## Associazione "Vivere in Valdiseive"

**OGGETTO:** Procedimento di Valutazione di Impatto Ambientale, integrato ai sensi dell'art. 10, c.3 del D.Lgs. 152/2006 con la Valutazione di Incidenza di cui all'articolo 5 del D.P.R.357/1997, comprensivo dell'autorizzazione paesaggistica di cui all'art. 146 del D.Lgs. n. 42/2004 e della Verifica del Piano di Utilizzo delle Terre e Rocce da Scavo, D.P.R. 120/2017, art. 9, per il progetto: SS 67 "Tosco Romagnola" per i lavori di adeguamento del tratto tra la località S. Francesco in Comune di Pelago e l'abitato di Dicomano. Variante di Rufina (FI). Lotto 2A - 2B.

**Osserva quanto segue**

Foto 5

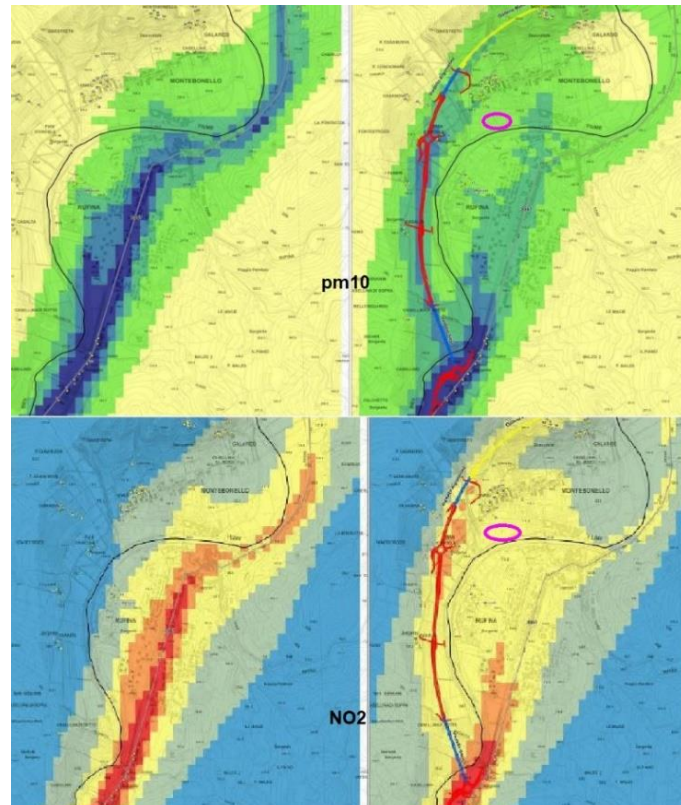
Oltre a questa mancanza, notiamo che comunque sia, in questa area, vi sarà un accumulo degli inquinanti visto lo sbocco anche della vicina galleria (a ridosso anche dei molti edifici che si trovano in quella zona). Per correttezza diciamo che la fabbrica insalubre è rimasta al centro del paese, e in un certo senso lo è anche di Rufina, anche se è separata dal fiume Sieve. Nella foto 5, il cerchio in rosa (a dx) è l’area dove è situata la fabbrica (in quella zona ci sono anche altre attività artigianali).

Nelle fotosimulazioni delle emissioni NO<sub>2</sub>, ci sembra strano anche che tutto il centro di Rufina (eccetto davanti alla Coop), rimanga tra 0,5 e 1 (mcg/mc – colore giallo). In quanto c’è anche la Stazione Ferroviaria con diversi parcheggi sempre pieni di auto, ed una circolazione interna che crea un movimento dovuto agli spostamenti tra scuola, lavoro, servizi, sport, quasi esclusivamente sempre nelle ore di punta. Ed è impensabile immaginare di diminuire il traffico interno e/o generato dalle attività locali, o che coloro che arrivano da Pontassieve o Dicomano, possano preferire la nuova variante per arrivare nel centro abitato di Rufina (con dispendio di km. inutili). A Rufina c’è anche un distributore di benzina, che si presume possa essere attrattivo per gli automobilisti per rifornirsi del carburante, anch’esso determina movimento dei mezzi in quel luogo (pesanti e non).

Foto 9

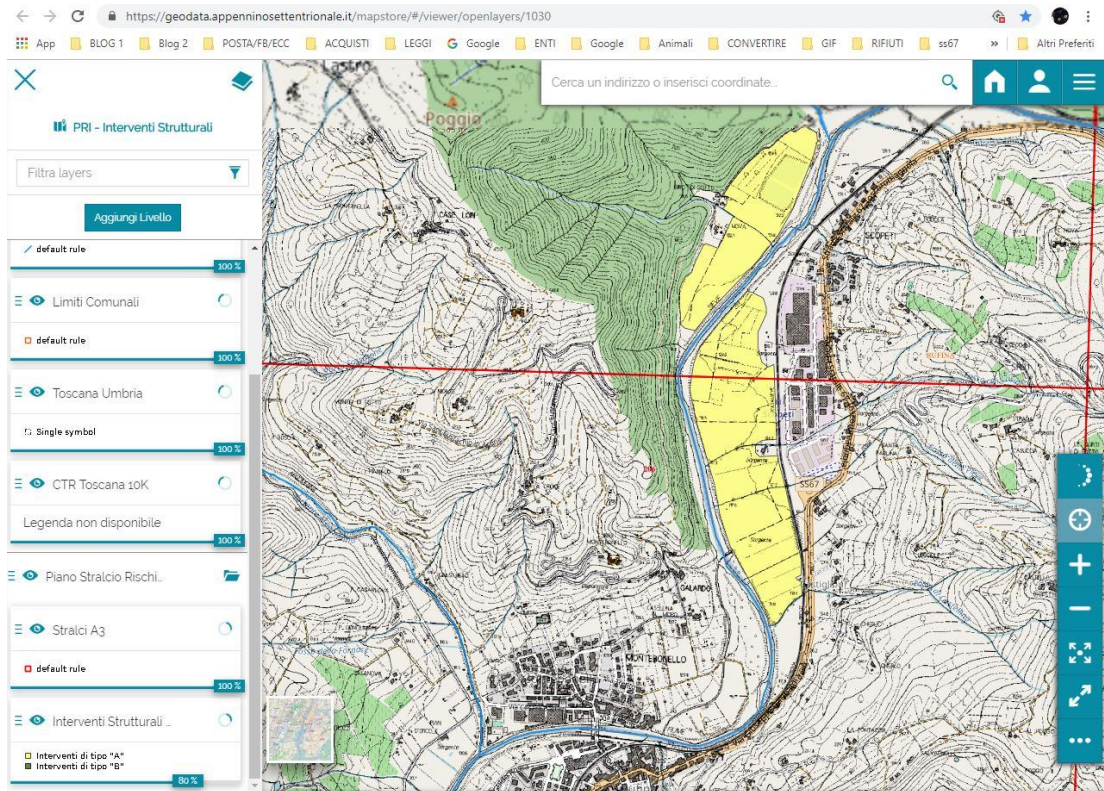
I piloni del viadotto che esce dalla galleria per congiungersi alla rotatoria di Scopeti, ricadono in gran parte nella cassa di espansione in riva sinistra del fiume Sieve, dividendola in due. **Eventuali volumi compensativi alla naturale espansione dell'acqua in caso di esondazione, e per non aggravare il RISCHIO a valle, da dove vengono recuperati? Lo ribadiamo anche più avanti.**

Foto 17

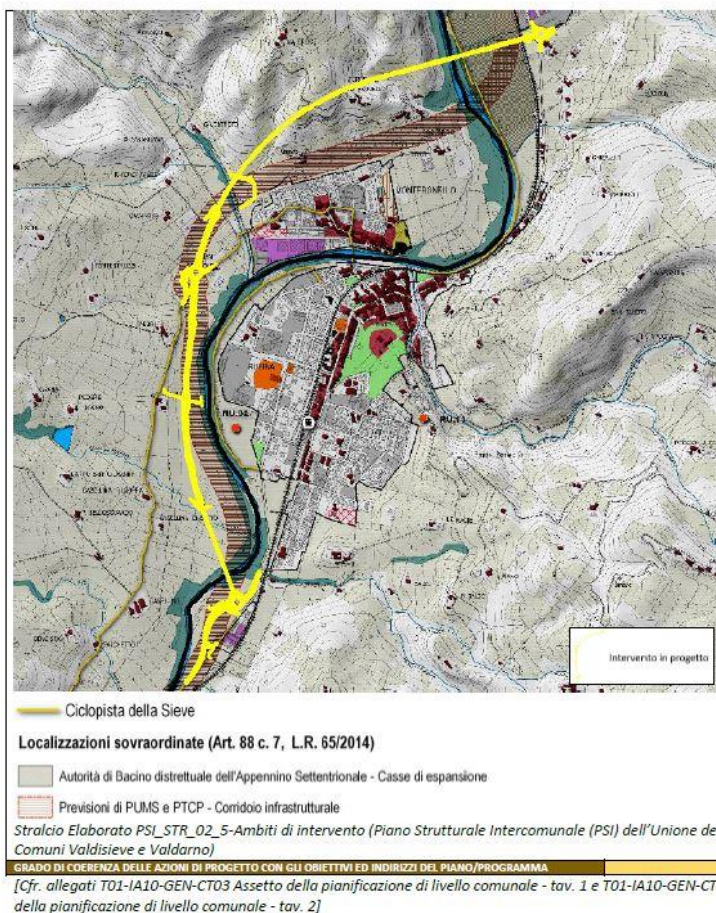
**Inoltre percorre un tracciato completamente al di fuori del corridoio infrastrutturale previsto che era stato lasciato abbastanza largo proprio per permettere di adagiarsi il nuovo tracciato, anche se avesse avuto bisogno di qualche correzione, comunque rimanendoci dentro. Foto 17**

Foto 21

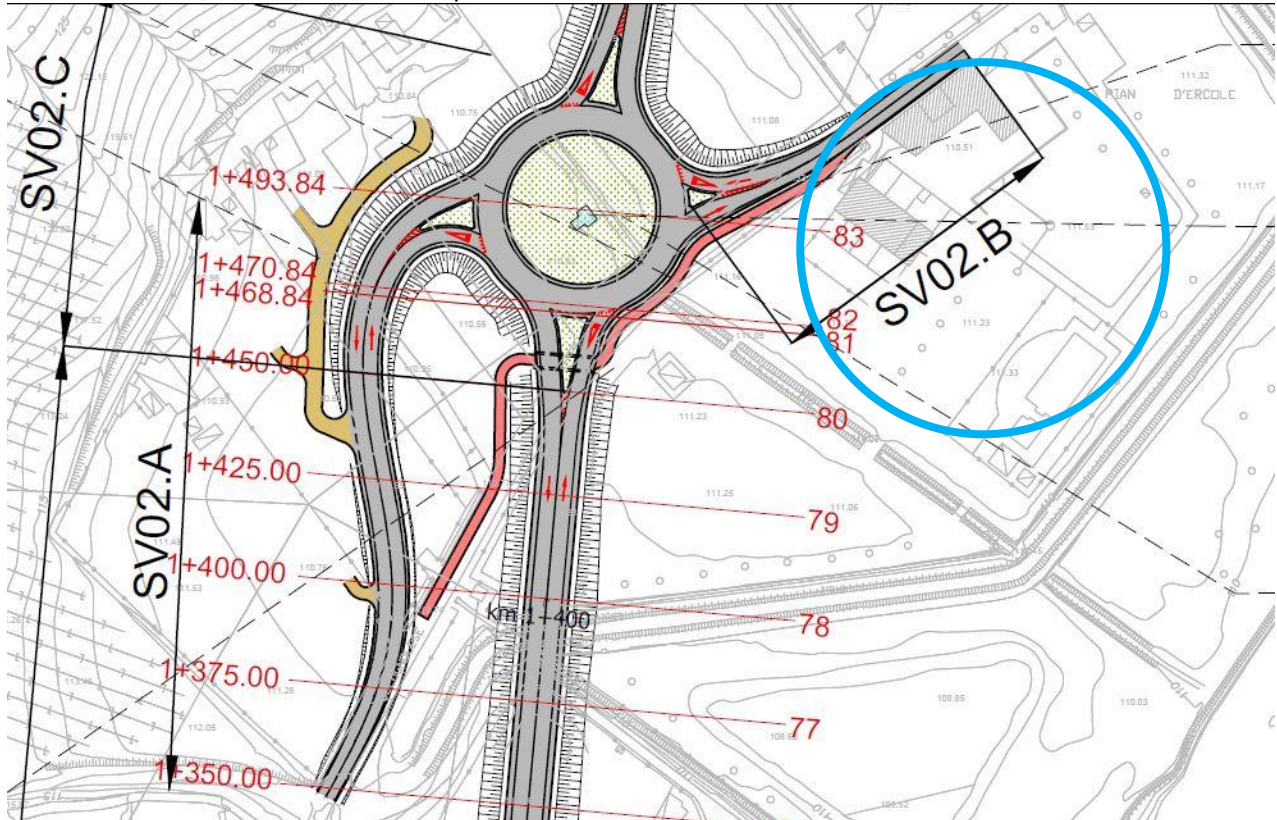
Intanto partiamo dal solito **rilevato** rispetto al piano di campagna: come si vede nelle foto 21 (T011A20GENPP01), 22 (rendering simulato) e 23 (Google Maps), l'**uscita** per Montebonello finisce quasi direttamente dentro alle finestre dell'Albergo Pian d'Ercole Resort (attualmente in vendita – cerchio blu). L'uscita è ancora in rilevato (stando al rendering) e passa proprio davanti al cancello e alle finestre della casa colonica principale (da dove passerà poi anche la mini pista ciclabile), e circa alla stessa altezza della palazzina dei mini appartamenti (subito sulla destra).

Nei campi dove è prevista la rotatoria ci sono diversi **canali di raccolta dell'acqua** proveniente dai campi e vigne sovrastanti, anch'essi pieni di fossi che si ricollegano a quelli in piano che poi defluiscono in Sieve. I 2 fossi principali rimangono completamente **TOMBATI** (come si evince dalle planimetrie) a causa: uno della rotatoria stessa, uno sia dallo svincolo ovest che dal tracciato principale (tutti in rilevato) minimo di 4 metri. Soprattutto quello sotto la rotatoria è già oggi causa anche di allagamenti dei campi durante piogge intense perché il materiale che viene portato dalla collina tende ad ostruirlo lungo il percorso, formando dei tappi. Che il materiale, durante la pioggia, venga trasportato dall'alto verso il basso sembrerebbe cosa palese da capire, a meno che non si faccia passare una tubazione enorme sotto strada fino alla Sieve (che piano piano però si riempirebbe, i contadini di quegli orti lo sanno bene, basta chiederlo a loro), ma non ci sembra di aver capito che sia così. Quindi quando ci saranno piogge intense quel punto costretto tra i rilevati di rotatoria, uscite e tracciato, diventerà una bella piscina.

Foto 24 pozzi e derivazioni

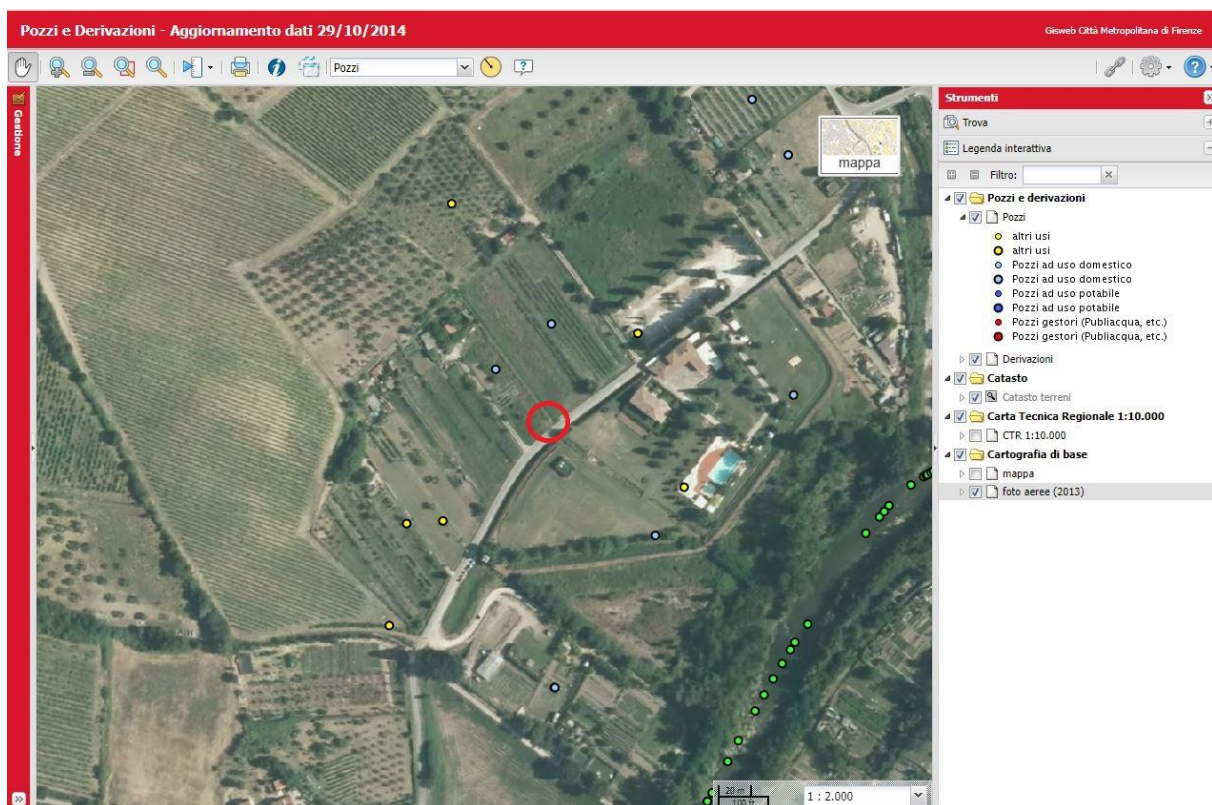
**Addirittura un POZZO, a servizio di 3 famiglie (oltre agli orti) che vi hanno la residenza, RESTA completamente SOTTERRATO sotto la ROTATORIA. Stiamo scherzando? Foto 24**

Nella foto sopra l'immagine della [mappa](#) dei pozzi e derivazioni della Città Metropolitana di Firenze, che tuttavia non è aggiornata, oltre a quello in rosso ne mancano anche altri (l'ultimo aggiornamento risale al 2014).

Foto 29 – carreggiata dove si fermano i camion con le auto in sosta

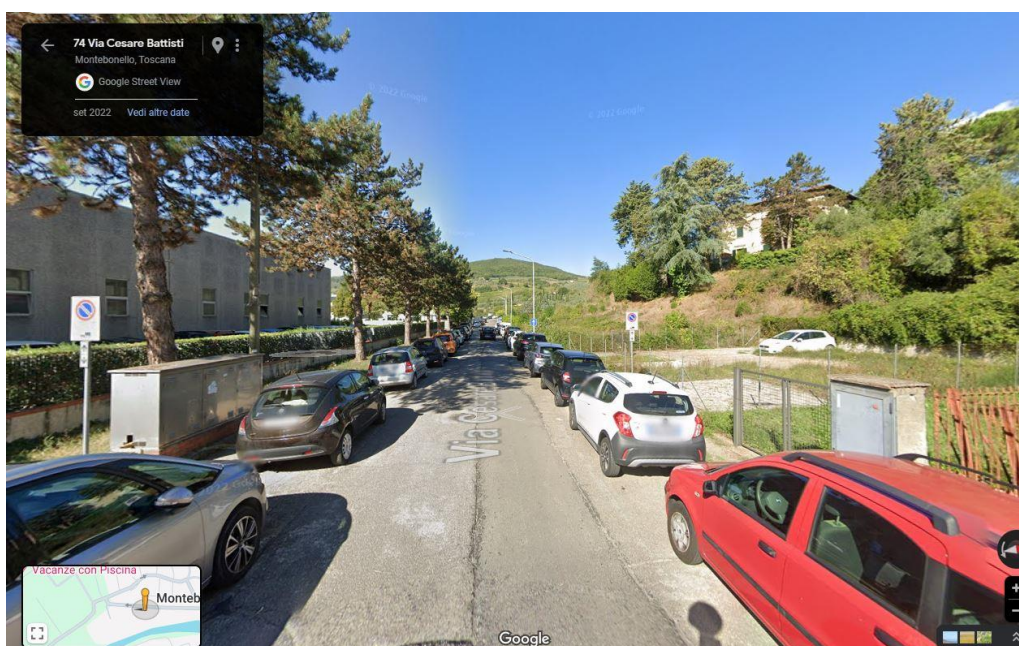
Per tentare di risolvere il problema, si potrebbe provare anche ad ipotizzare, per esempio, un cambio dei sensi unici nella frazione di Montebonello (che avevano una ragion d'essere per motivi di sicurezza), o che si possa ripristinare il doppio senso di circolazione in entrambe le strade ora a senso unico. Ma la cosa non sarà fattibile perché sono entrambe strette e non consentono facilmente gli scambi tra auto e camion. Già adesso, che Via Cesare Battisti è a senso unico, i camion si fermano in doppia corsia (rispetto alle auto in sosta), determinando già ora problemi di scorrevolezza del traffico (foto 29). Inoltre, anche all'interno delle fabbriche lungo questa via (in particolare Gucci e Selasti) i piazzali interni, dove ci sono, non sempre consentono ai mezzi articolati di effettuare agevolmente le manovre all'interno, tanto è vero che preferiscono scaricare rimanendo sulla strada. Altrimenti entrerebbero già da ora, ma in genere non lo fanno.

Oppure si potrebbe ipotizzare, sempre per esempio, una percorrenza al contrario dei sensi unici. Anche in questo caso i camion articolati che arriverebbero a girare al BAR di Montebonello metterebbero in serio pericolo sia pedoni che marciapiedi che abitazioni. Vedere per credere.
